使用済燃料乾式貯蔵施設に係る経年劣化評価について

【論点No.179】

使用済燃料乾式貯蔵施設に係る経年劣化評価について

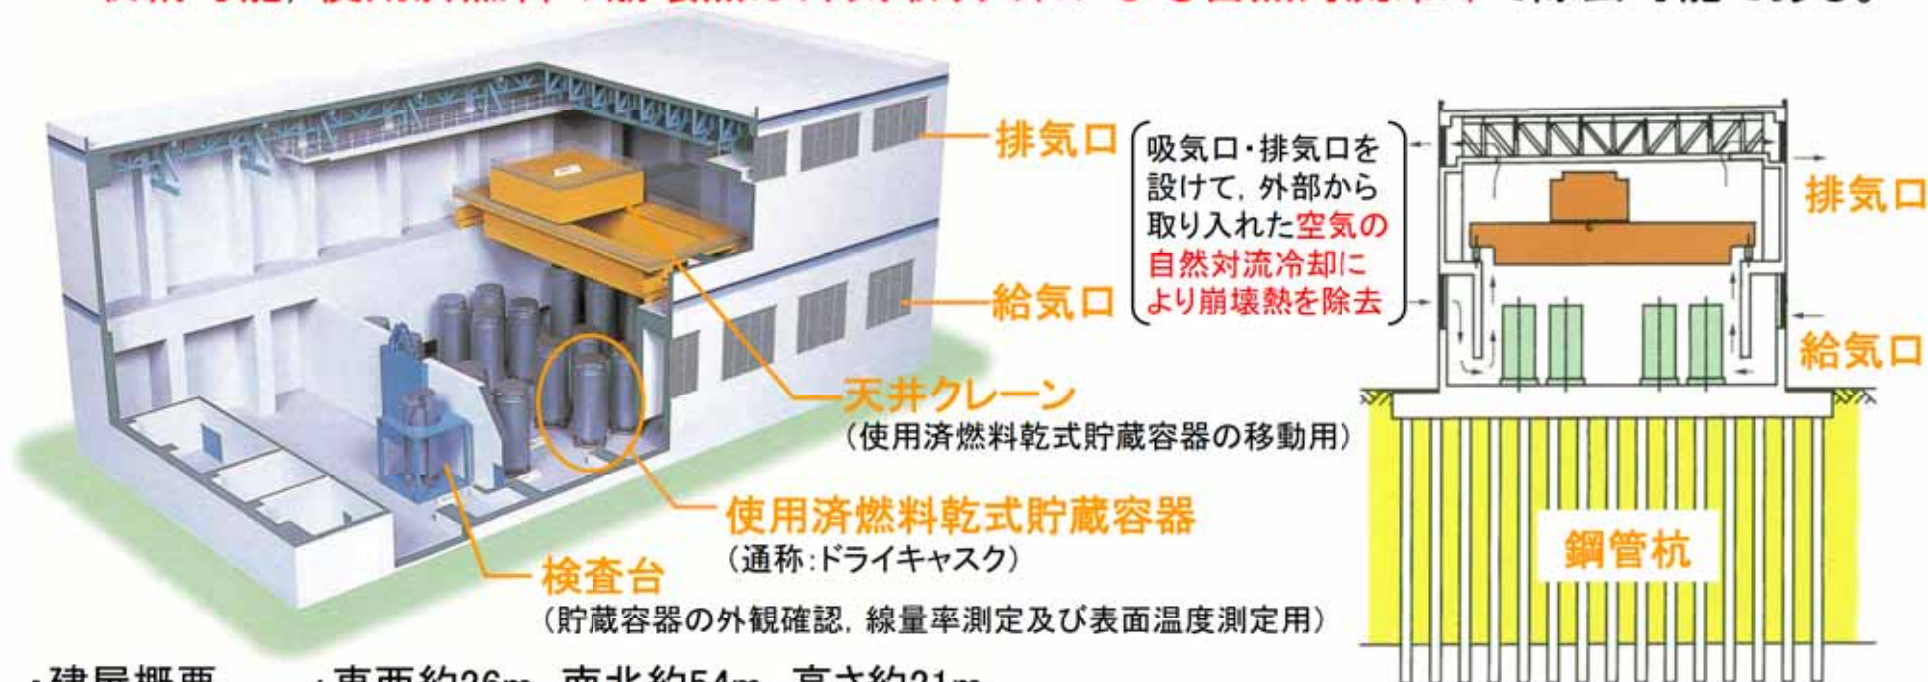
金属キャスクには使用済燃料を比較的長期に保管する必要があるが、金属キャスクの材料の面から、海の近くであるため塩分の影響や、溶接構造に対する残留応力など、どのような経年劣化を設定した評価を行っているのか説明すること。また、ガスケット等の健全性の評価について説明すること。

▶ バスケットの性能低下

高温下でのクリープ等による形状、強度変化、中性子照射及び中性子吸収材の減損、腐食による性能低下の発生が想定される。これらの検討結果は以下のとおり。

- ・クリープ等による形状、強度変化：バスケットの材料に対する設計温度よりも実際の使用温度は低く、設計温度を超えるような温度変化はない。
- ・中性子照射：設計評価期間内のアルミニウム合金が受ける中性子照射量は設計値以下である。
- ・中性子吸収材の減損：供用期間中における中性子吸収材の減損量を考慮した未臨界評価を行っており、評価結果の減損量は無視できる程度に小さい。
- ・腐食：ヘリウムガス雰囲気内にあることから腐食による性能低下は発生しない。

架橋ポリエチレンケーブルの絶縁体劣化カーブ

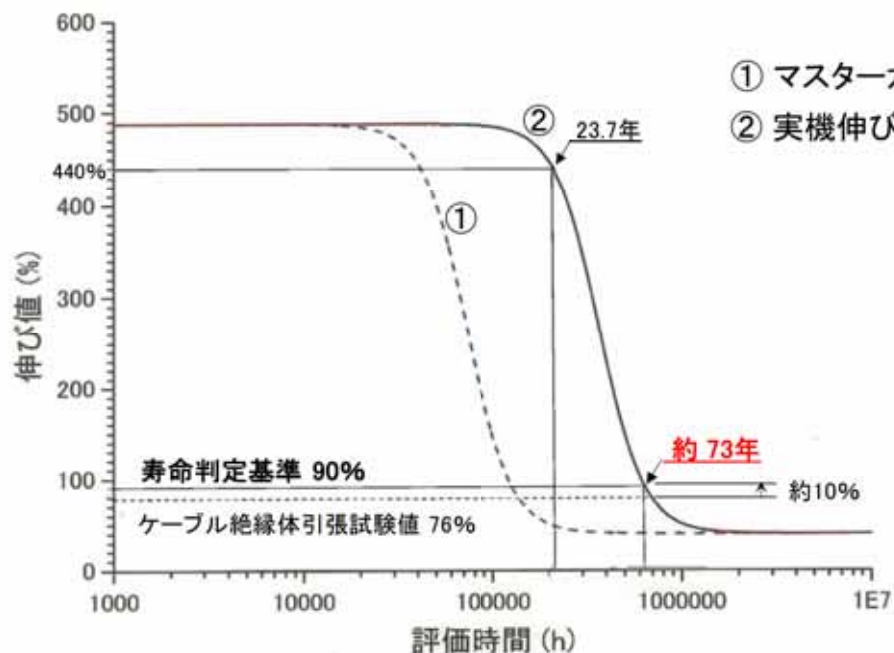
電気・計装設備の絶縁低下やペネトレーションに係る加速劣化試験について、高温、高線量の条件で評価しているが、実際の温度、線量で長期間使われたときに比べ保守的な評価となっているかについて、東海発電所の解体で発生したコンクリートや電線等、実機から出たものによる知見から補足することはあるか。

東海第二発電所の原子炉格納容器内にて**23.7年使用した低圧ケーブル**の絶縁体伸び値の測定結果より、ACA研究で得られた架橋ポリエチレン絶縁ケーブル(新品)の絶縁体引張試験に基づく**マスターカーブ**をもとに評価した結果、実機環境条件(57.8°C-0.0341Gy/h)にて、**絶縁機能を維持できる期間として約73年の評価**となった。

## (1) 監視試験片の取付位置

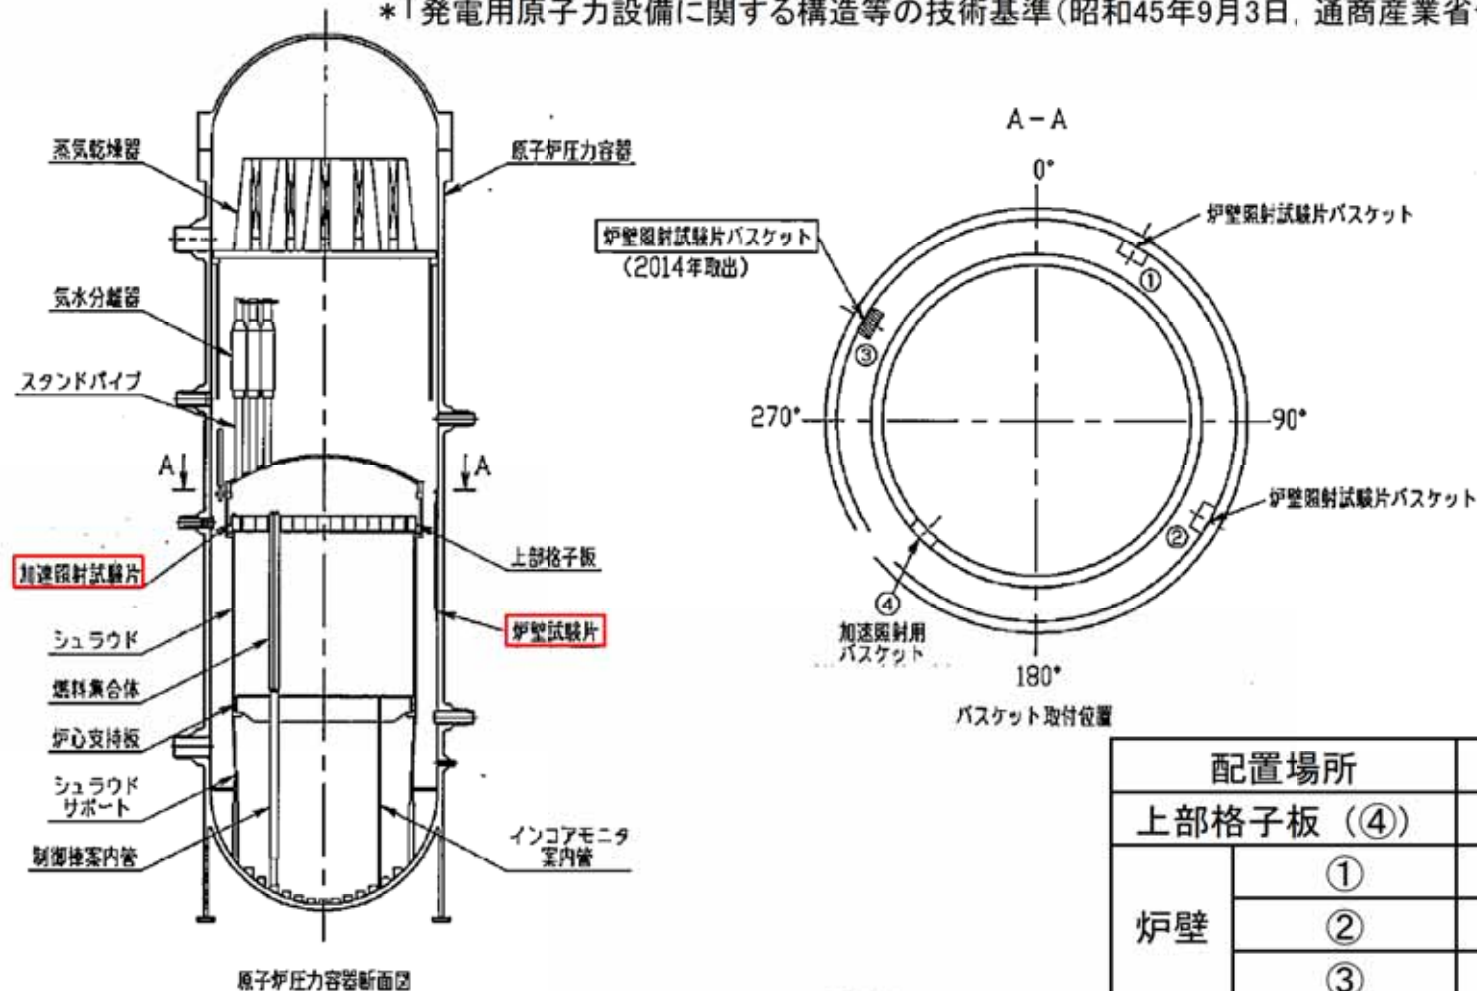
圧力容器の健全性という観点から、脆化の監視試験片が一番照射量が高いところに置かれていると思うが、TAFの修正後で監視試験の代表性は損なわれていないか。 P.2-4

○東海第二発電所の原子炉圧力容器の中性子照射脆化の状況を確認するための監視試験片は、発電所建設時に原子炉圧力容器内面に4カプセル(加速照射試験片1カプセル含む)装荷している。 \* ここで、監視試験片の中性子束は、監視試験片の放射化量実測値に基づき評価していることから、燃料有効長頂部位置データを用いることはない。

2つの図面

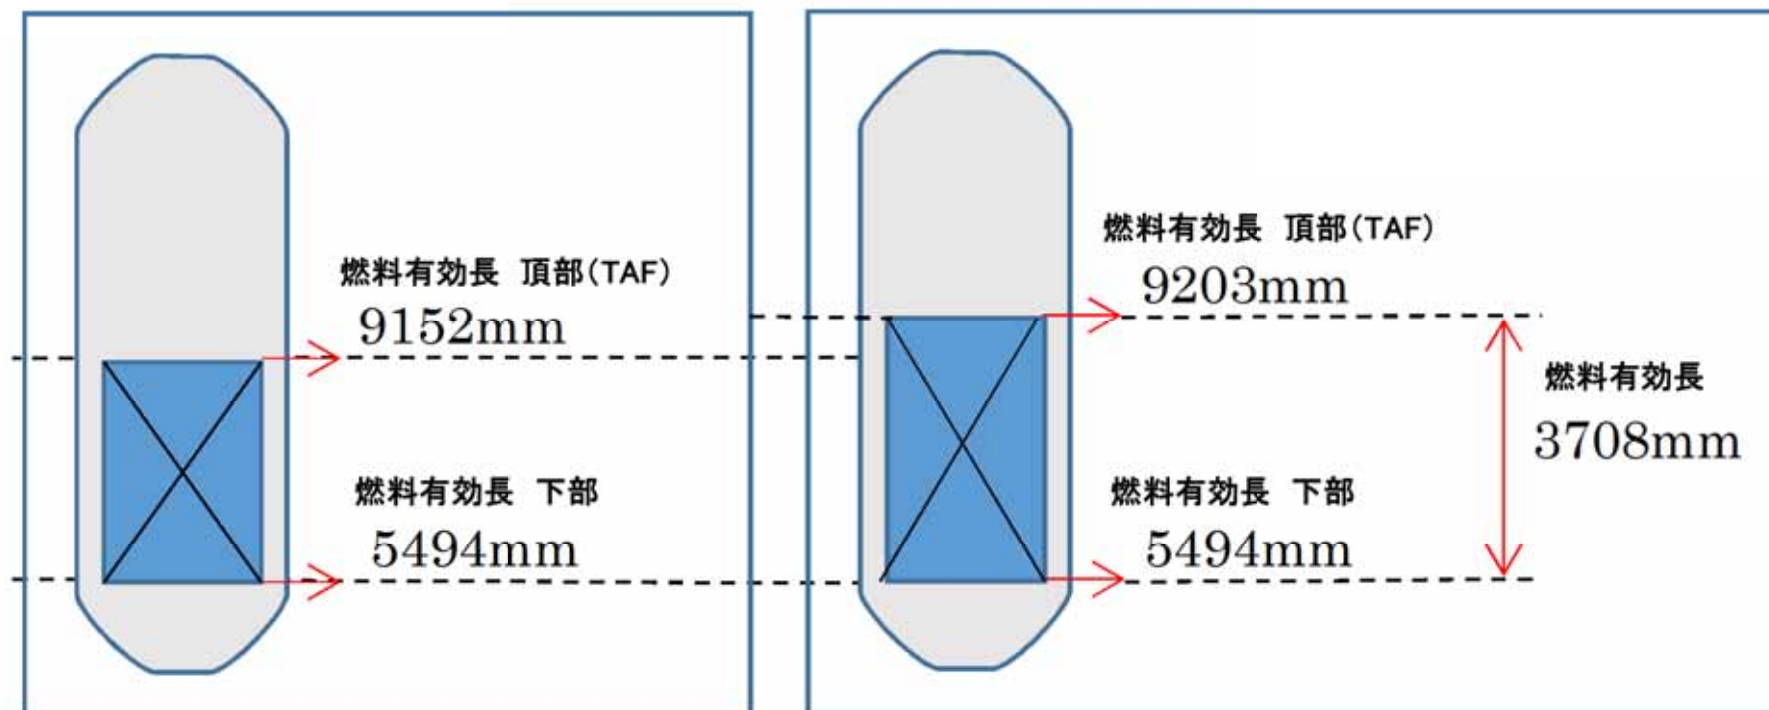
平成30年1月11日の原子力規制庁とのヒアリングにおいて、運転期間延長認可申請書(以下「延長認可」という。)の原子炉圧力容器の特別点検要領書に記載している炉心領域の超音波探傷検査(以下「UT」という。)の試験探傷部位(「原子炉圧力容器底部より5494mm～9152mm(燃料棒有効長さ※<sup>1</sup>)」)に対し、工事計画認可申請の補正書(以下「工認」という。)の燃料有効長(3708mm)が不整合との指摘を受けた。

※1: 試験探傷部位5494mm～9152mmの範囲は3658mmとなり、工認記載の炉心有効高さ3708mmより短い。
